改善箇所説明図 ①

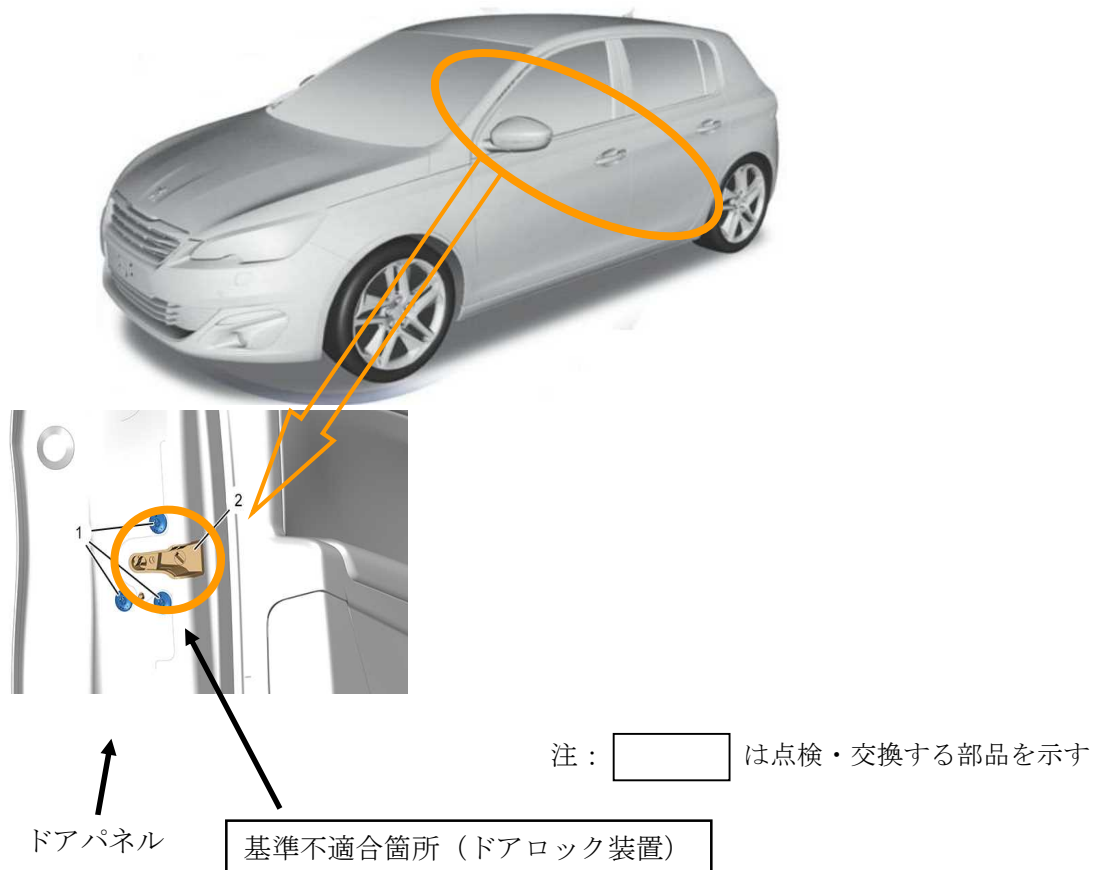
前席および後席のドアにおいて、ドアロック装置の組付け作業が不適切なため、ロック機構が固着することがある。そのため、ドアの開閉ができなくなったり、走行時の振動によりドアロックが解除し、最悪の場合、走行中にドアが開くおそれがある。

全車両、ドアロック装置を点検し、不具合品が組み付けられているものは良品と交換する。

対策済車両には、運転者席側ドア開口部のドアロックストライカー付近に外 - 2480 ステッカーを貼付する。

改善箇所説明図 ②

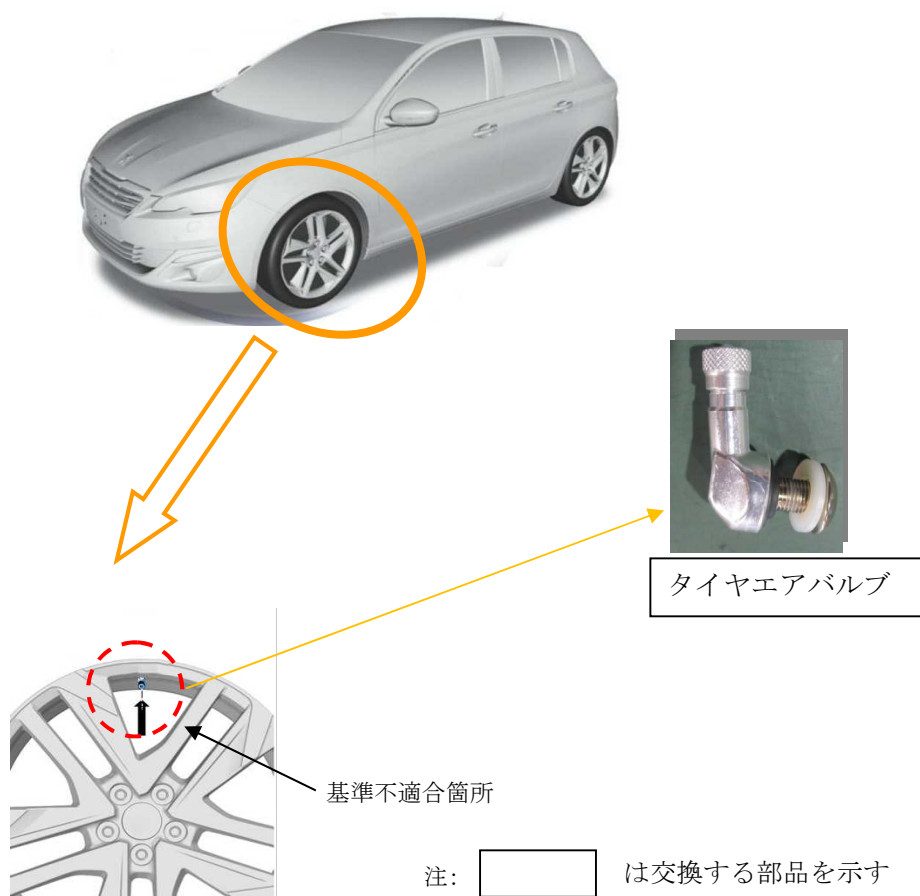
走行装置（ホイール）において、タイヤエアバルブの組付けの作業指示が不適切なため、当該バルブがホイールに正しく組み付けられていないものがある。そのため、タイヤから空気が漏れ、そのままの状態で使用を続けると、タイヤ空気圧が低下し、警告灯が点灯、または、走行時の振動等によりバルブロックボルトが損傷し、急激にタイヤの空気が抜け、最悪の場合、走行不能となるおそれがある。

全車両、タイヤエアバルブを新品と交換し、正しく組み付ける。

対策済車両には、運転者席側ドア開口部のドアロックストライカー付近に外 - 2480 ステッカーを貼付する。
